RA4L1 MCU グループ用評価キット EK-RA4L1 v1
Errata

Renesas RA ファミリ
RA4 シリーズ

EK-RA4L1 v1 Errata

図 1 コネクタでのデバッグ

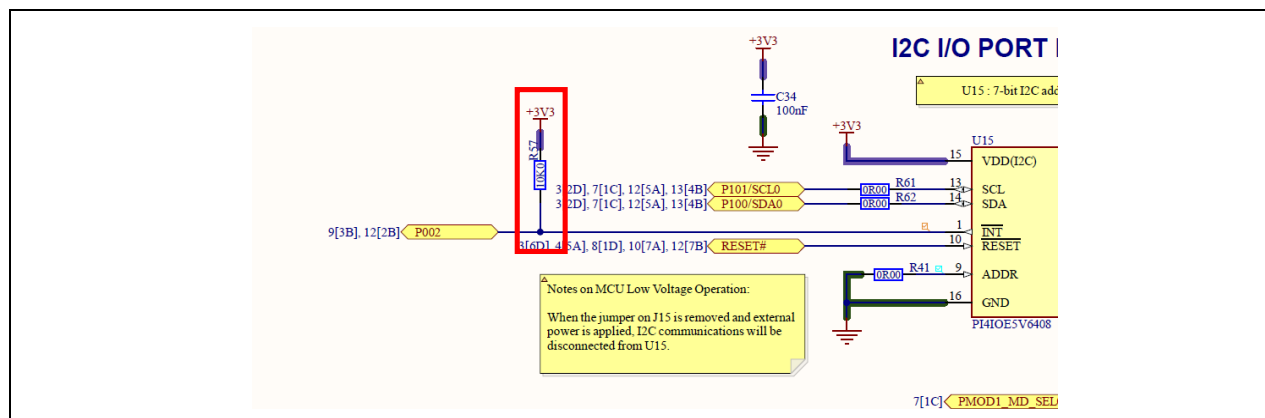
ポートエキスパンダ (U15) の割り込みピンは +3.3V でプルアップされています。
低電力モード (MCU 電圧 < +3.3V) では、割り込みピンに電流が流れます。

EK-RA4L1 を低電力モードで実行する前に、R57 を取り外してください。

これはキットの今後のバージョンで修正される予定です。

図 2 P/N シルクスクリーンの問題

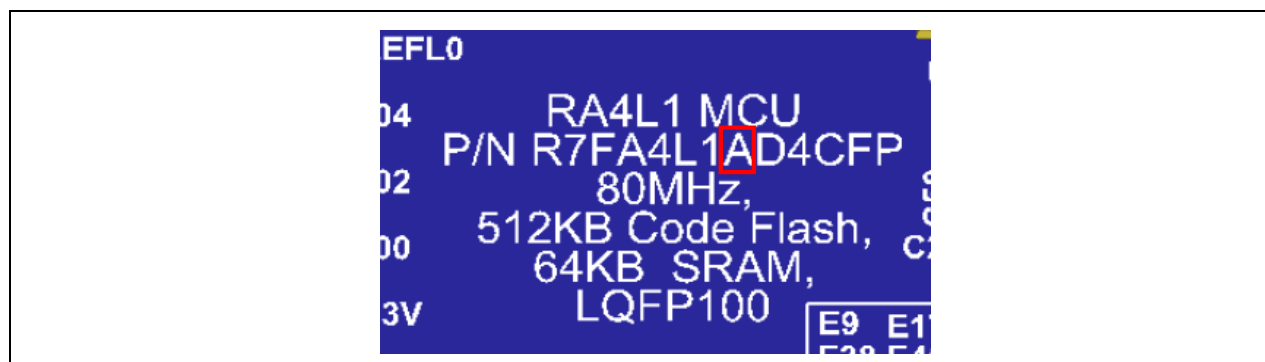
シルクスクリーンの MCU P/N が正しくありません。正しい P/N は R7FA4L1BD4CFP です。

シルクスクリーンではなく、物理的な MCU 上の P/N を参照してください。

シルクスクリーンはキットの今後のバージョンで修正される予定です。
